SECDEF

Quartier YVON & FLEURS

Aménagements complémentaires

Aux pompes de relevage

Plans du réseau avant 2000

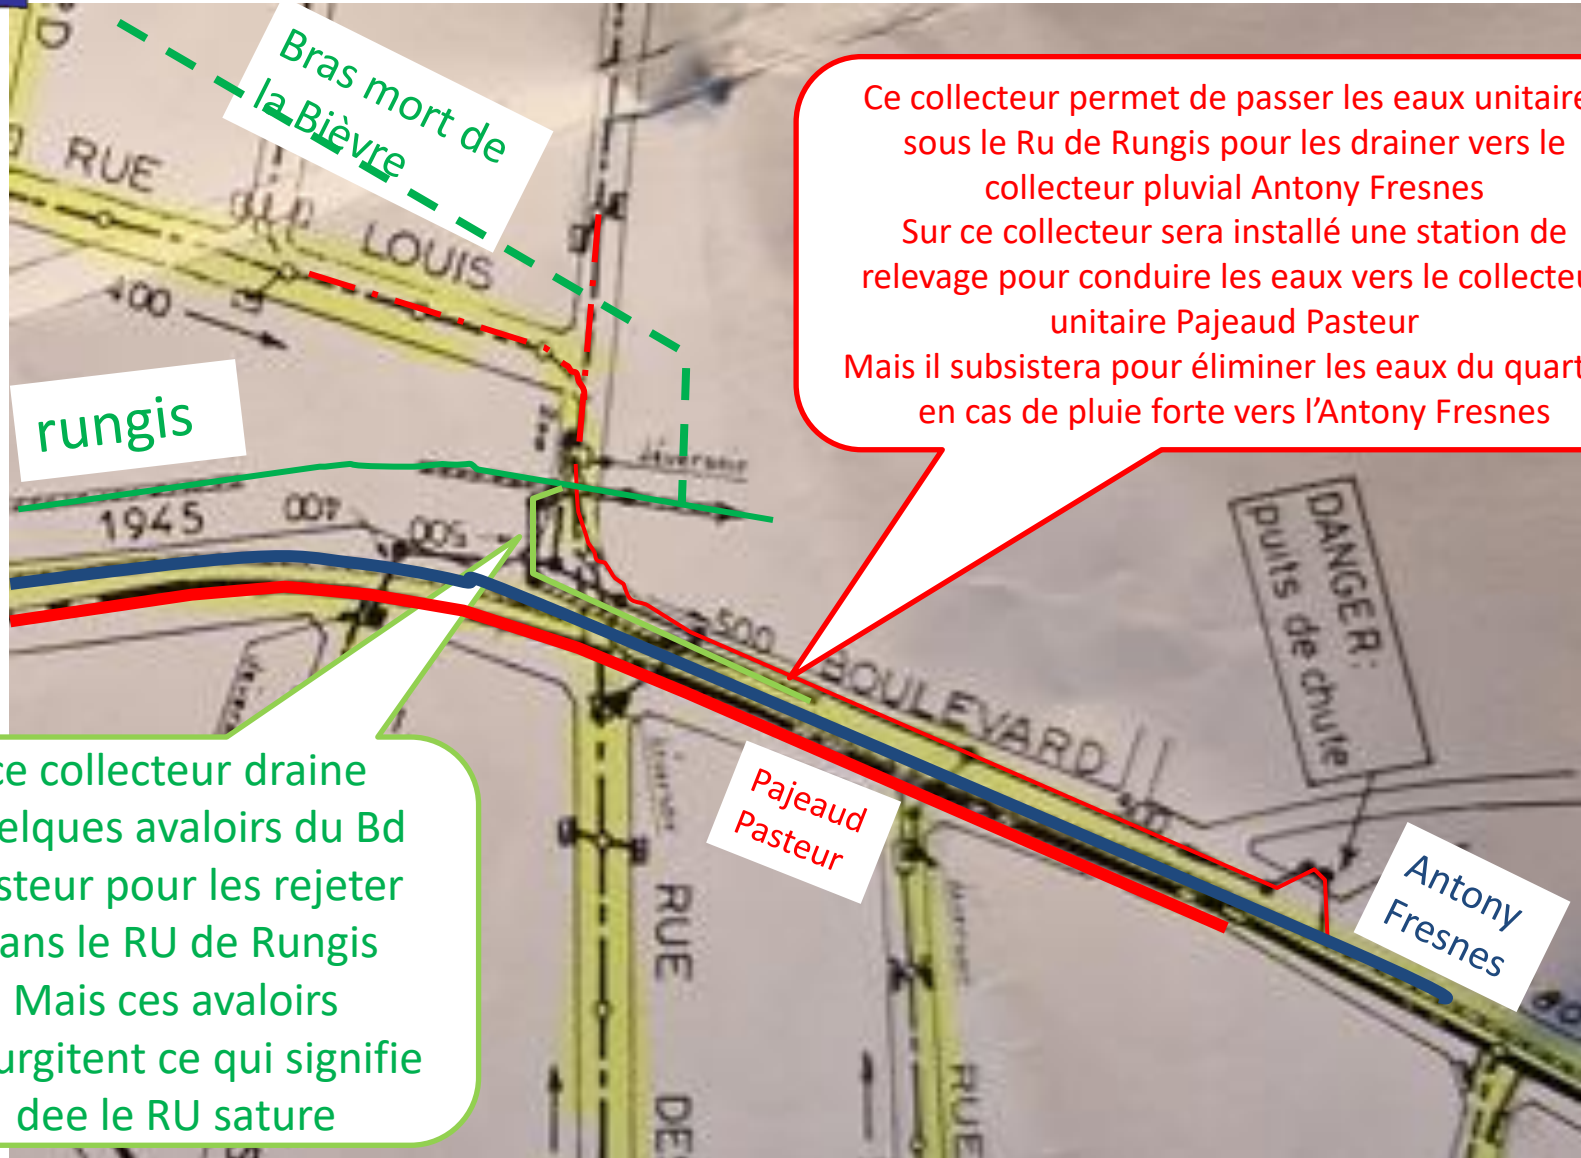
- Ce plan ancien nous permet d'affirmer ce que nous avons constaté lors des travaux de reconnaissance de l'été 2021, dont nous réclamons toujours le compte rendu officiel de façon à parler le même langage .
- On y voit les réseaux , le ru de Rungis les différents collecteurs, mais pas le bras mort de la Bièvre pourtant essentiel.
- Il serait bon que les services de Fresnes disposent des SIG (Système d'Information Géographiques)

Le nœud YVON PASTEUR

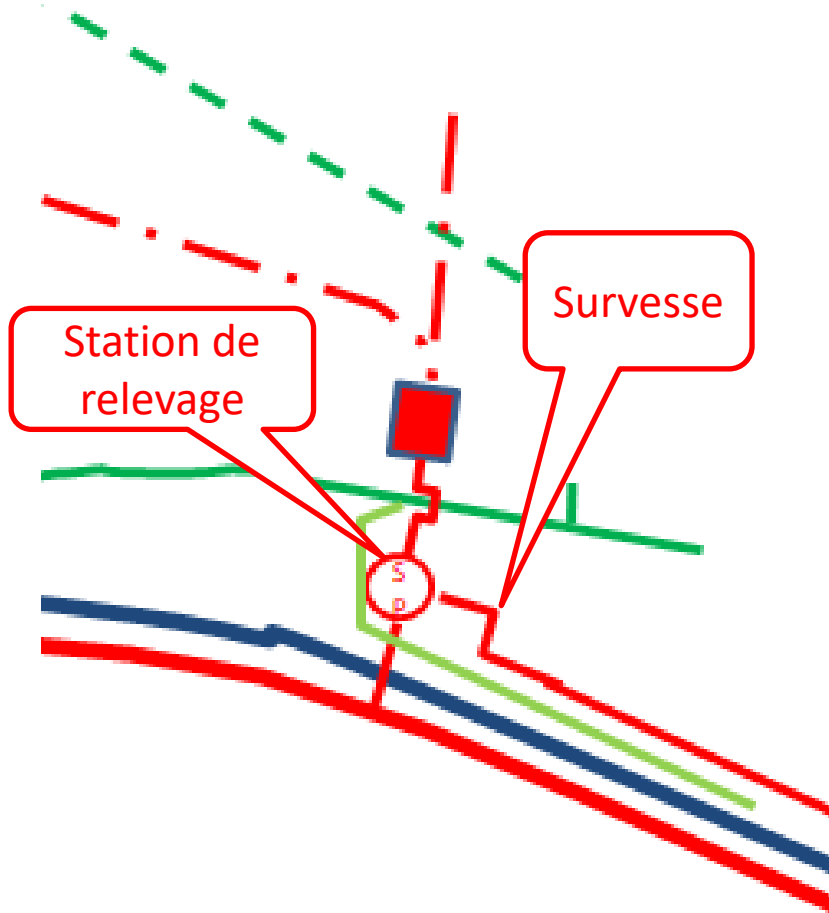
Ce collecteur permet de passer les eaux unitaires sous le Ru de Rungis pour les drainer vers le collecteur pluvial Antony Fresnes
Sur ce collecteur sera installé une station de relevage pour conduire les eaux vers le collecteur unitaire Pajeaud Pasteur
Mais il subsistera pour éliminer les eaux du quartier en cas de pluie forte vers l'Antony Fresnes

ce collecteur draine quelques avaloirs du Bd Pasteur pour les rejeter dans le RU de Rungis
Mais ces avaloirs régurgitent ce qui signifie que le RU sature

Le nœud YVON PASTEUR station de relevage

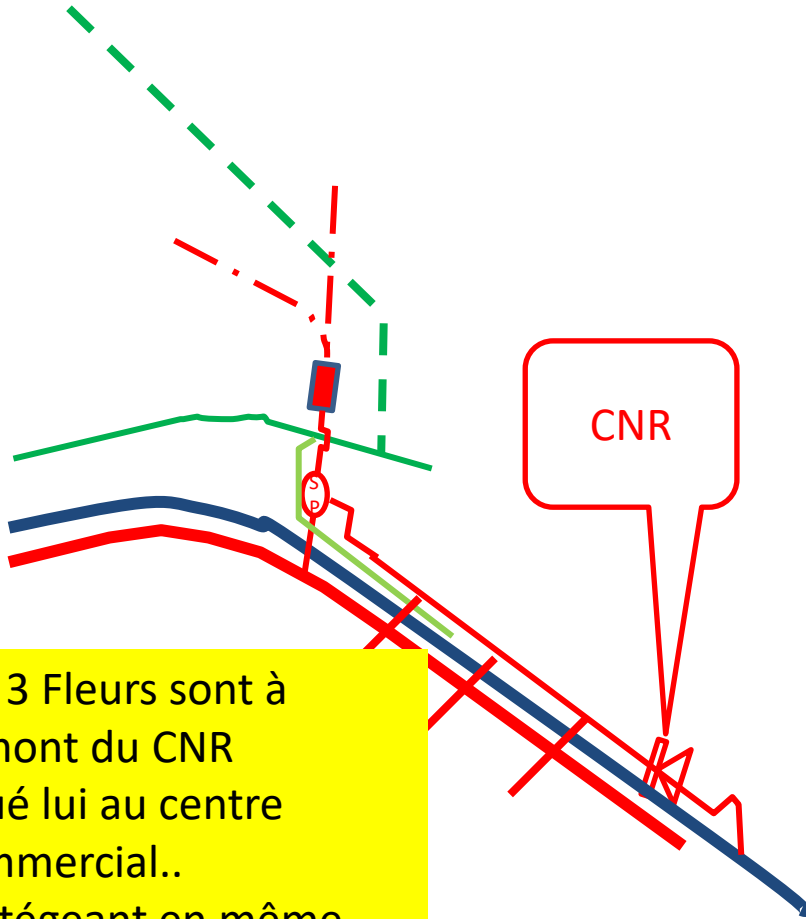
- La station de relevage (2 pompes) reprendra les eaux unitaires après le passage sous le ru de Rungis.
 - Pour les envoyer dans le Pajeaud Pasteur via clapet de non retour individuel
- Les Pompes seront en cuve , avec déverse vers l'ancien collecteur de liaison vers l' Antony Fresnes , en cas de pluie abondante.
- Le format PPT n'est pas un logiciel de dessin pour pouvoir représenter la station de relevage, mais relate assez bien le principe
 - En tant que techniciens nous aimerions participer aux détails de conception de cette station

Le nœud YVON PASTEUR

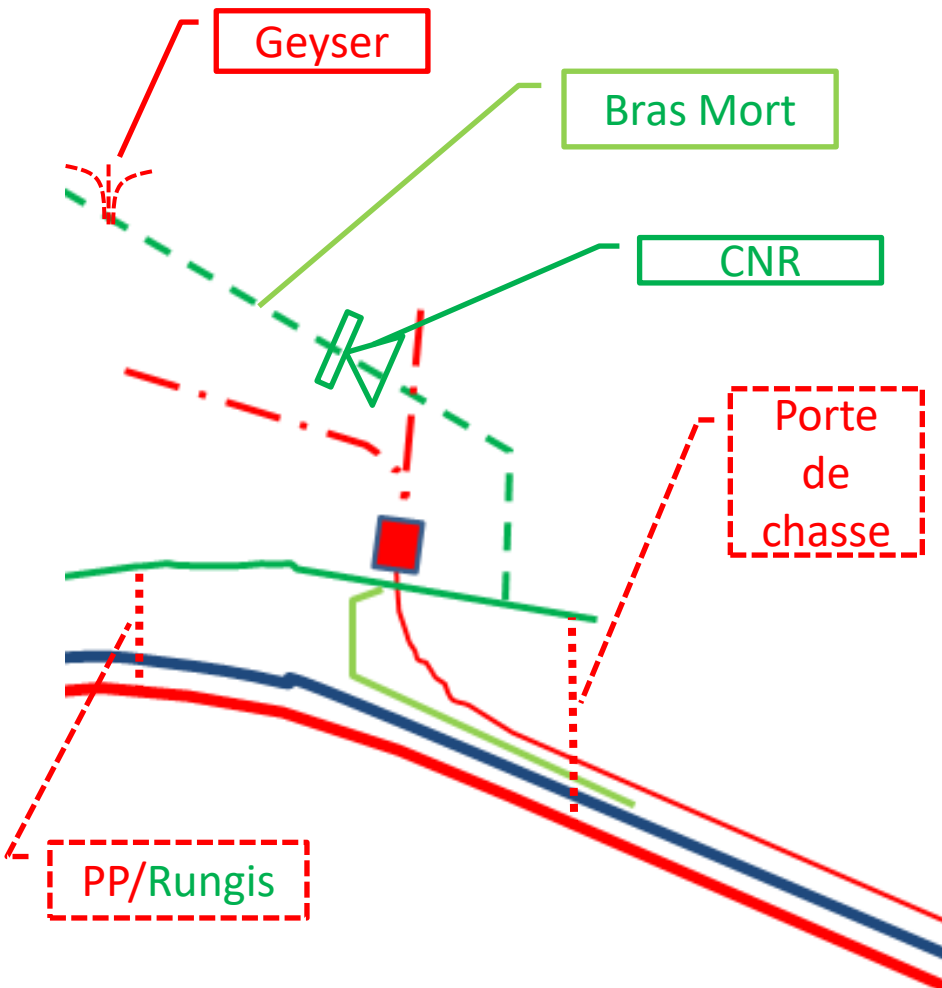
- Si le principe de l'installation de la station de relevage est intangible pour assurer la baignade en Seine, cela ne protège pas les quartiers contre les submersions dues au blocage du Fresnes Choisy lors des pluies intenses ... L'Antony Fresnes débordera via la Liaison vers les quartiers des Fleurs. Il faut stopper cette possibilité par l'implantation d'un clapet de non retour sur la liaison, qui protégera tant le quartier Yvon que celui des Fleurs.
 - Les quartiers resteront sous leurs propres eaux, mais ce sera moindre que de subir les régurgitations des réseaux
- La position du CNR doit être très en aval pour permettre de protéger aussi les FLEURS .
- **Mais nous voulons insister sur cette installation car les riverains ne sont pas candidats à la baignade en eaux troubles.**

- On voit mieux la position géographique des rues des Fleurs
- La rue des Violettes qui restera située à l'amont de la station de relevage devra de toute façon faire l'objet d'un traitement particulier
- Le comportement des 3 rues et du quartier Yvon restera mutualisé. Mais ils seront protégés des reflux de l'Antony Fresnes.

Le Bras Mort de la Bièvre (en fait la Bièvre native)

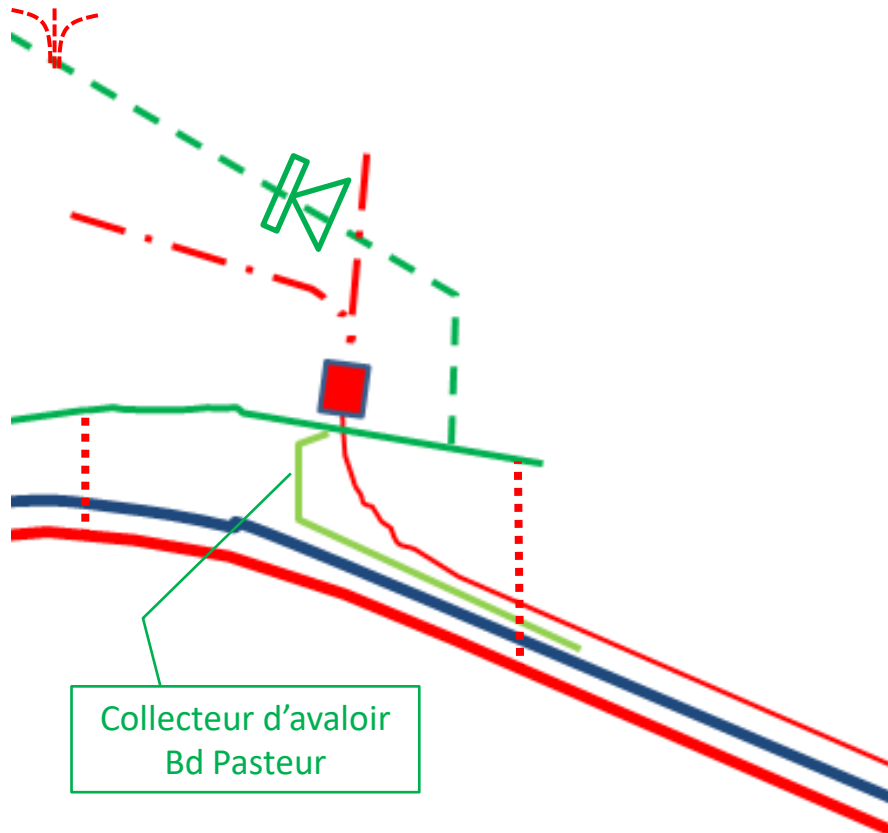
- Le bras mort de la Bièvre canalisé, est un collecteur en déshérence, est ce une rivière canalisée ou devenu un simple collecteur ? De cette définition dépend la compétence et c'est à qui ne s'en occupera pas.
- Cette canalisation rejoignait le ru de Rungis, mais il faudrait vérifier sa continuité, qui commence à Antony rue J Moulin ...un passage caméra a été demandé???
- Cette canalisation régurgite au niveau de la rue Lina et participe largement au noyage du quartier.
- Il faut installer un **CNR** selon la place disponible , pour éviter que les eaux du Ru de Rungis ne débordent dans le quartier !
- Le Ru de Rungis lors des pluies intenses est gonflé de son propre débit, et des débordements du Pajeaud Pasteur , par les communications déversoir PP/Rungis et par la porte de chasse... Le Ru est donc ainsi saturé et participe à la noyade du quartier.

Collecteur d'avaloir Bd PASTEUR relié au Ru de Rungis

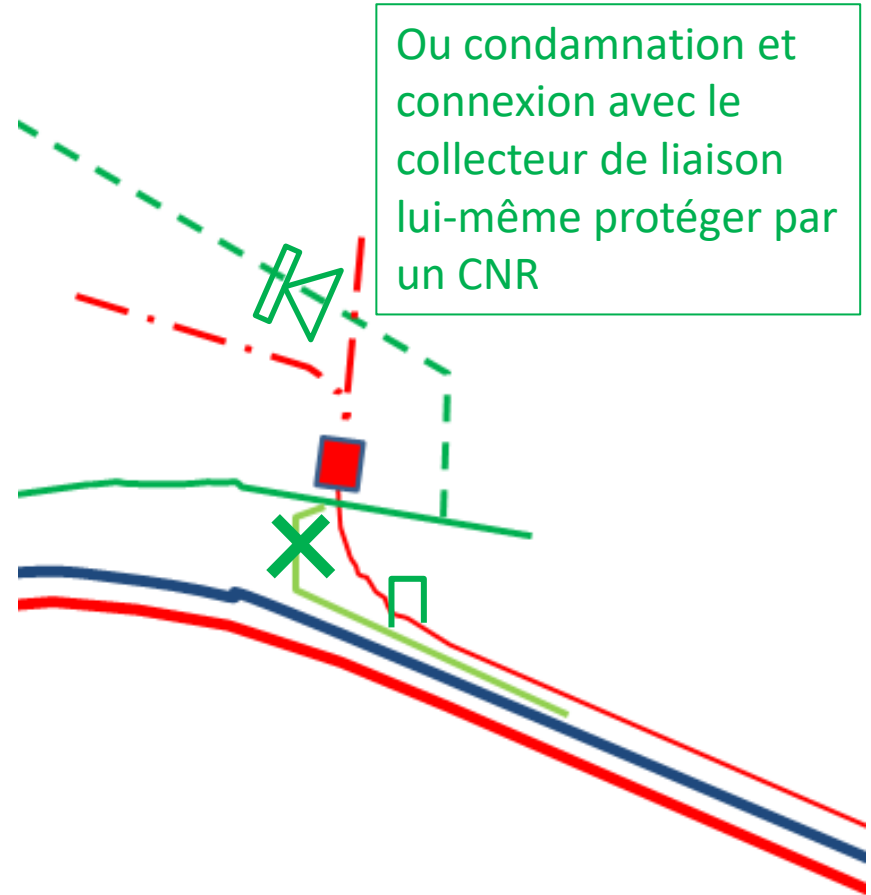
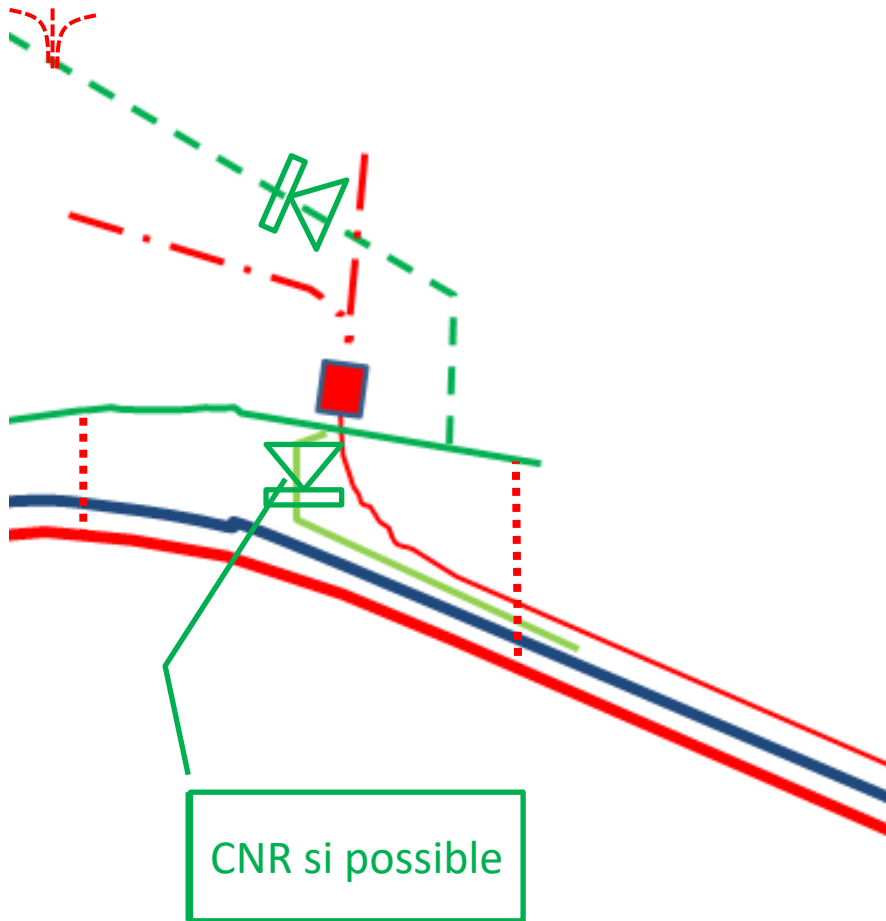
- Ce petit collecteur de moins de 300m de long reprend quelques avaloirs du Bd Pasteur pour les envoyer dans le Ru. Les concepteurs de l'époque considéraient certainement que le Ru de Rungis aurait toujours la possibilité d'évacuer les ruissellements. Mais les faits montrent le contraire. Les avaloirs régurgitent ! Donc le Ru sature.
- Il faut donc empêcher ce collecteur de rejeter les eaux du Ru sur le Bd !
 - Très facile sur le papier d'installer un autre clapet de non retour, mais localement c'est un peu contraint
 - Rejeter l'eau dans le collecteur de liaison, Le Bd serait ainsi protégé des régurgitations, tout en restant sous ses eaux mais c'est bien plus favorable
- A terme le Bd Pasteur devra être réhabilité ces difficultés pourraient alors être résolues en concevant une chaussée réservoir , mais ce n'est pas pour demain !
